## Добавление 50 – Правила № 51 ООН

### Пересмотр 3 – Поправка 2

Дополнение 2 к поправкам серии 03 – Дата вступления в силу: 10 февраля 2018 года

**Единообразные предписания, касающиеся официального  
утверждения автотранспортных средств, имеющих не менее  
четырех колес, в отношении излучаемого ими звука**

Рис. 1

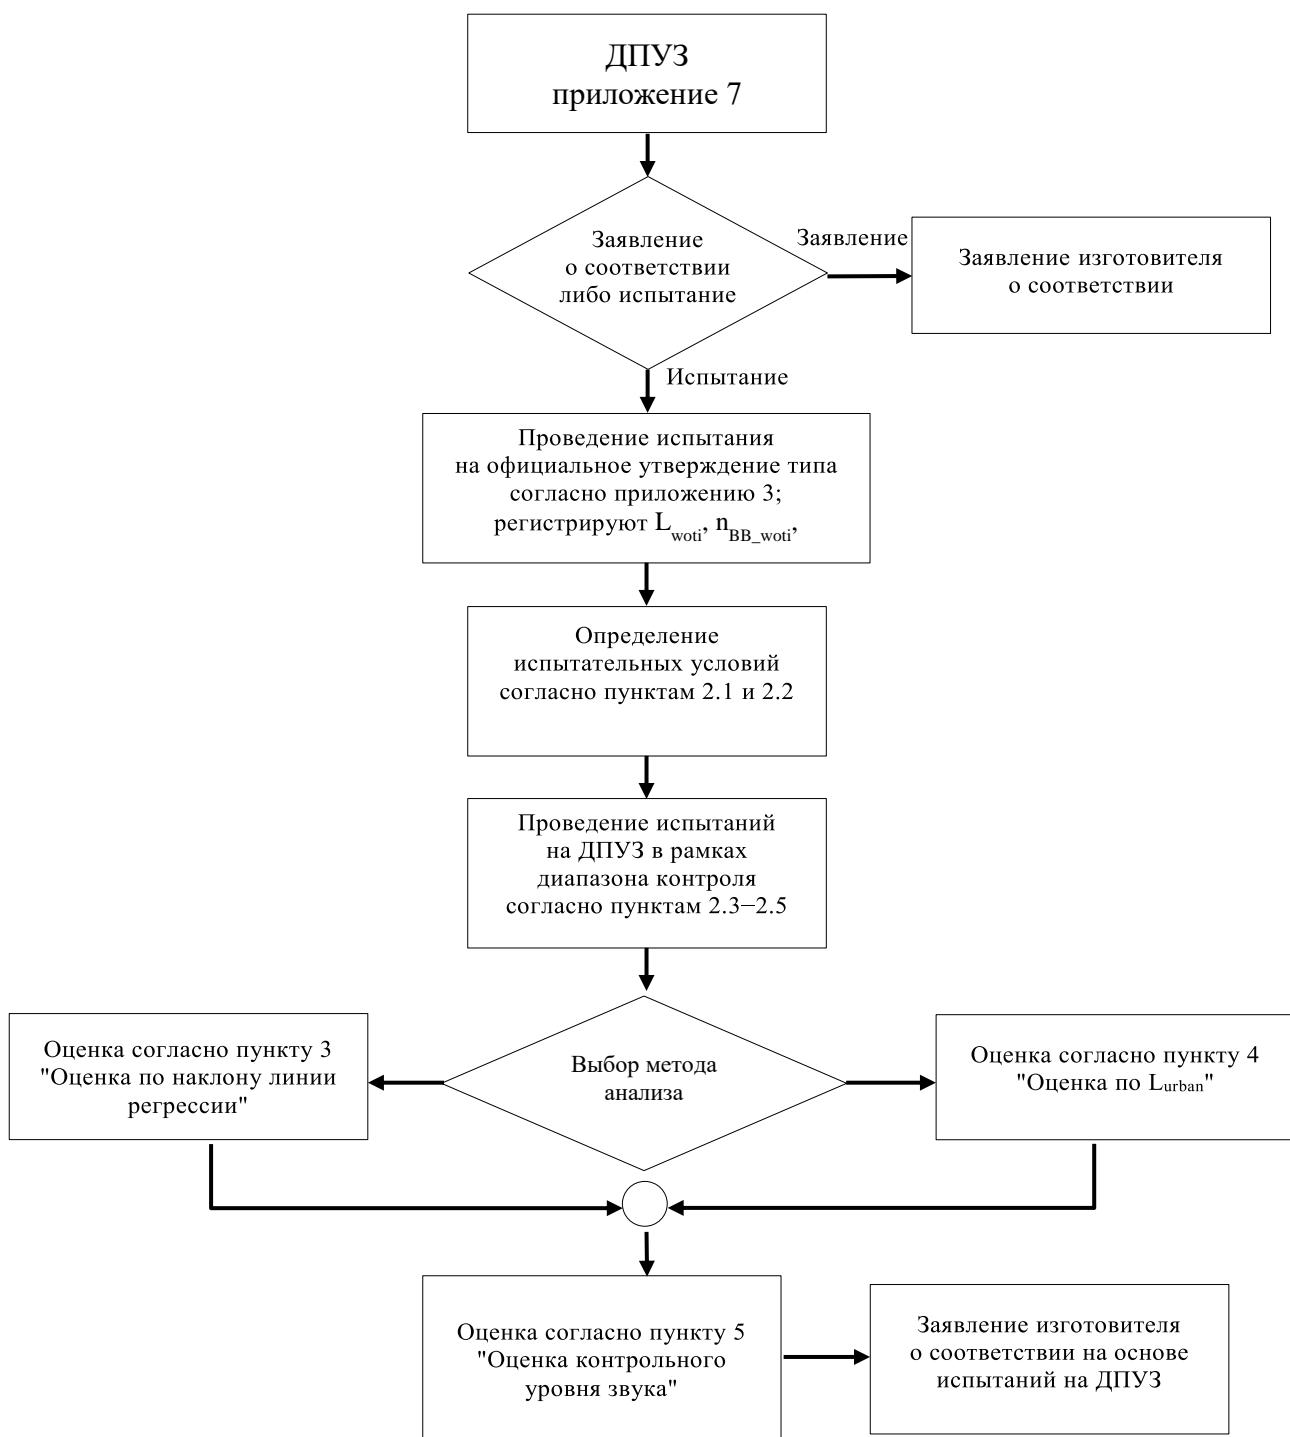
*Приложение 7 изменить следующим образом:*

1. Общие положения (см. схематическую диаграмму на рис. 1 в добавлении 2)

**Схематическая диаграмма процесса оценки соответствия ДПУЗ согласно приложению 7**

Рис. 2

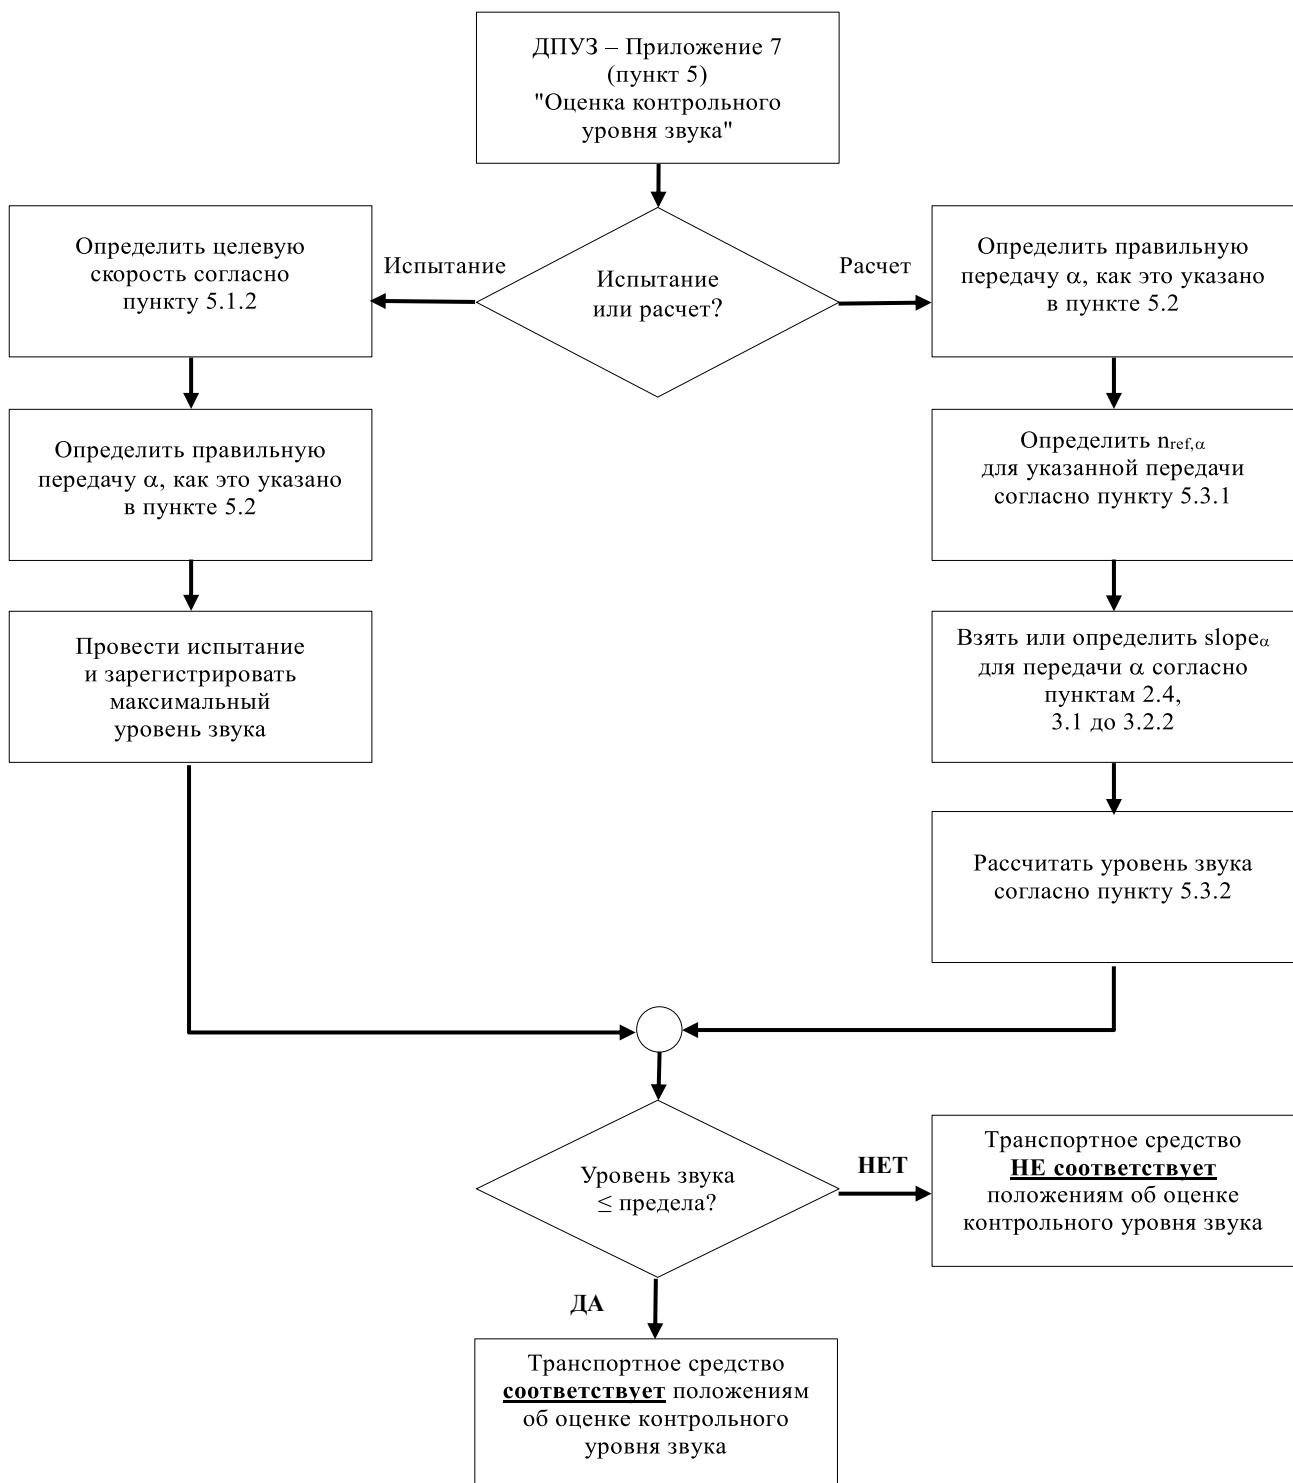
Оценка контрольного уровня звука (см. схематическую диаграмму на рис. 2 в добавлении 2)

**Схематическая диаграмма процесса оценки уровня звука транспортного средства согласно пункту 5 приложения 7 "Оценка контрольного уровня звука"**
